REPÚBLICA DE COLOMBIA
SUPERINTENDENCIA DE INDUSTRIA Y COMERCIO

Resolución N° 7840

Ref. Expediente N° NC2021/0002931

Por la cual se resuelve un recurso de reposición

Tabla 1

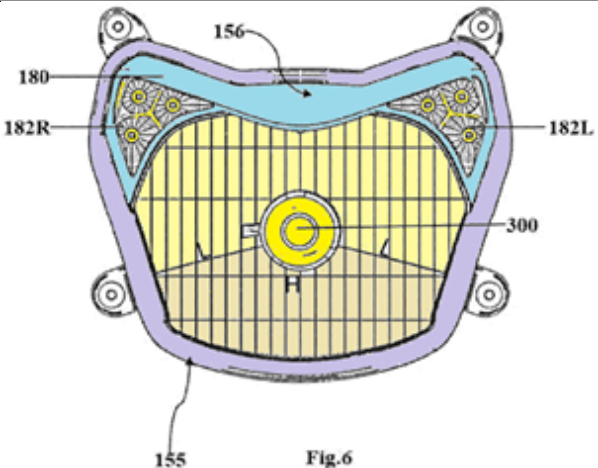
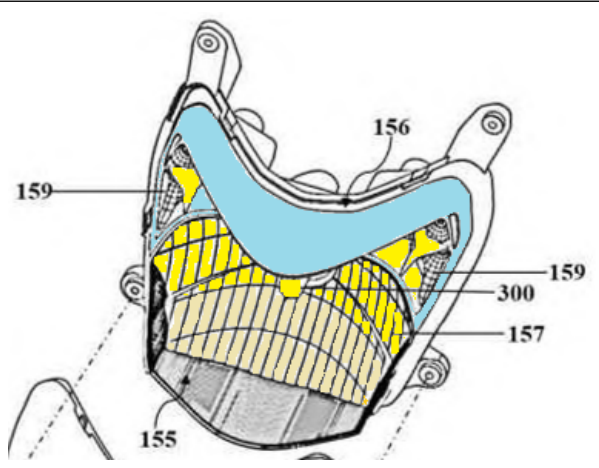
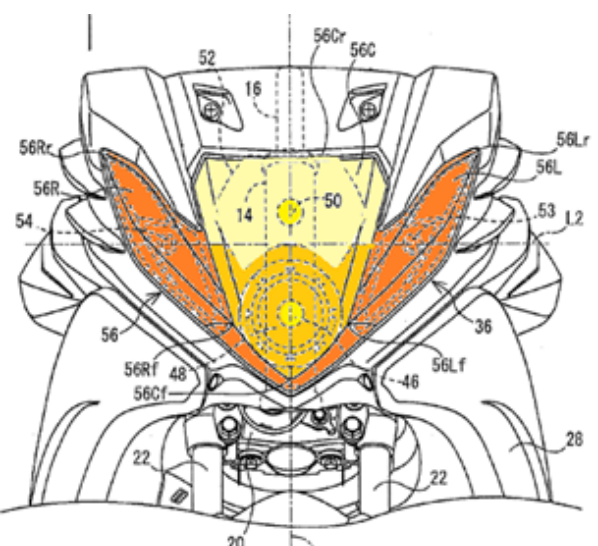
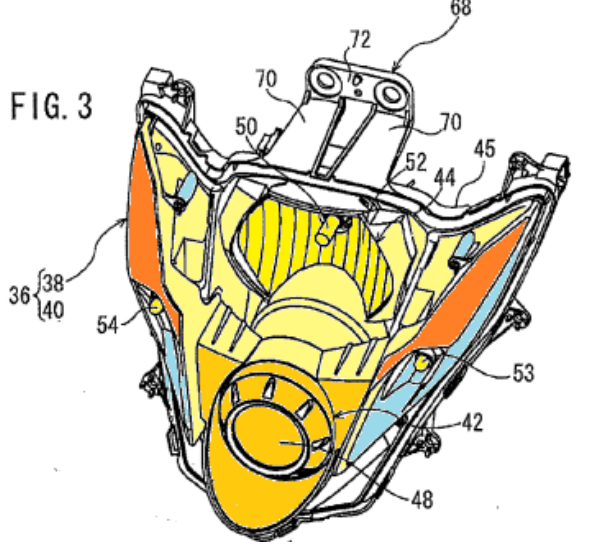
De acuerdo con la materia reclama y una vez revisadas las enseñanzas del documento D1, esta Oficina encuentra que no revela todas y cada una de las características técnicas reclamadas en la solicitud, toda vez que no cuenta con una unidad de iluminación secundaria dispuesta sobre una zona óptica de la unidad de iluminación primaria y además no cuenta con un alojamiento en forma de bumerán con brazos extendidos izquierdo y derecho para alojar las luz de transito diurno como se muestra en la siguientes figuras:

De la anterior tabla comparativa, se concluye que la configuración estructural reclamada para el faro de la solicitud se diferencia a la configuración del faro revelado en el documento D1, de tal suerte que las unidades de iluminación secundaria (156) en el faro de la solicitud están dispuestas por encima de la zona óptica de la unidad de iluminación primaria (155), además la unidad de iluminación secundaria (156) comprende un alojamiento en forma de bumerán (180) el cual tiene dos brazos extendidos para alojar las luces de circulación diurna (181L, 181R) asegurando así que la unidad de iluminación secundaria (156) funcione como una única unidad de iluminación integrada que realiza la función de iluminación primaria así como la función de iluminación diurna; configuración estructural que el documento D1 no contempla.

Adicionalmente, esta Oficina encuentra que la configuración estructural reclamada para el faro de la solicitud asegura que la unidad de iluminación secundaria (156) no se extienda hacia la región óptica de la unidad de iluminación primaria (155) por lo que cumple con ser una nueva configuración de elementos que le permiten al faro cumplir con la función de iluminación primaria y de iluminación diurna sin reducir el espectro de luz en la unidad óptica principal del faro, de tal suerte que se aumenta la visibilidad del vehículo ante los otros actores viales, por lo tanto se concluye que el faro de la solicitud es novedoso.

En consecuencia, la materia objeto de la reivindicación 1 y la de sus dependientes 2 a 10 resulta novedosa a la luz de las enseñanzas del documento D1.

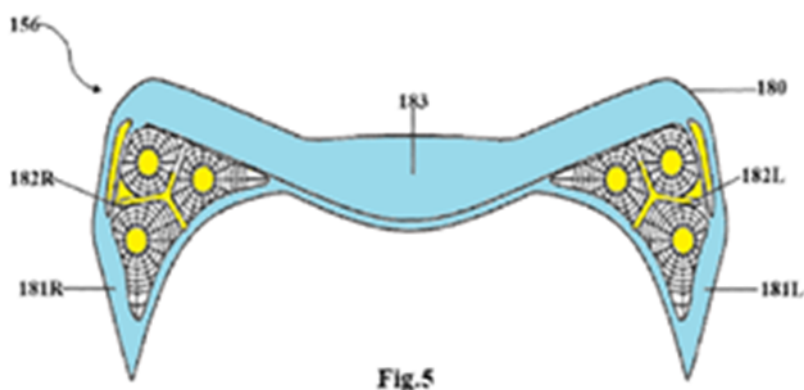
En la Resolución impugnada se citó el documento EP2599697 (de aquí en adelante D1) como el antecedente que afecta la patentabilidad de la materia reclamada porque revela un vehículo de tipo montable, en el que un faro delantero más grande (36) puede fijarse a un bastidor de carrocería de manera estable.
